LINEA AV/AC TORINO – VENEZIA Tratta VERONA – PADOVA

IN83 – DEVIAZIONE VIABILITÀ DAL km 7+508,68 AL km 7+809,65

RELAZIONE CONFRONTO PD/PE

RAPPORTO DI VERIFICA DELLA PROGETTAZIONE

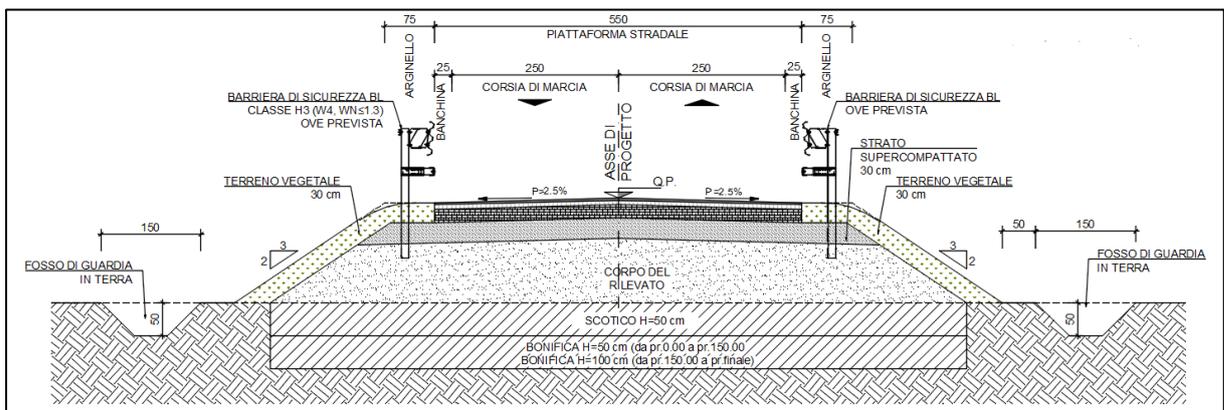
In aggiunta a ciò, una differente scansione delle pile del Vidotto della Linea AV ha comportato necessariamente una modifica al tracciato di progetto.
